Raport

z procesu konsultacji

projektu **Karty aktualizacji**

Instrukcji Ruchu i Eksploatacji Sieci Przesyłowej

Rysunek 3.6.4.2. 1.

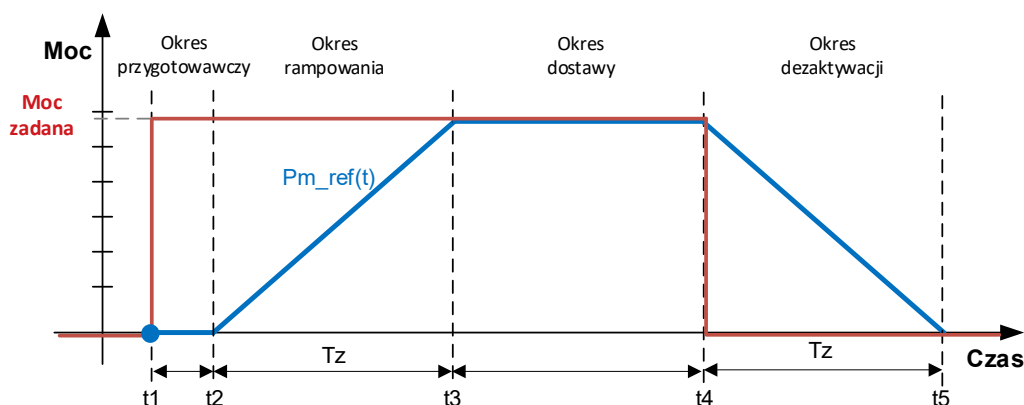
- 1) W pkt 3.6.4.2. 1. IRiESP - Korzystanie pkt (2) - (4) otrzymują brzmienie:
 - (2) okres rampowania, dla którego $t_3 - t_2 = 10 \text{ minut}$;
 - (3) okres dostawy, dla którego $5 \leq t_4 - t_3 \leq 20 \text{ minut}$;
 - (4) okres dezaktywacji, dla którego $t_5 - t_4 = 10 \text{ minut}$;

- 2) W pkt 3.6.4.2. 1. (5) IRiESP - Korzystanie wzór otrzymuje postać:

$$V_{mFRRd(i)} = \frac{P_{t3} - P_{t2}}{T_z} = - \frac{P_{t5} - P_{t4}}{T_z}$$

Zmiana polega na usunięciu oczywistej omyłki we wzorze, poprzez wprowadzenie znaku „-” w drugim członie wzoru. Bez wprowadzenia tego znaku we wzorze, gradient dezaktywacji mocy zadanej mFRRd przyjmowałby wartość ujemną, co jest oczywista omyłką. Wprowadzone uzupełnienie nie zmienia charakterystyki zmiany mocy opisanej tym wzorem i przedstawionej na Rysunku 3.6.4.2. 1. IRiESP - Korzystanie.
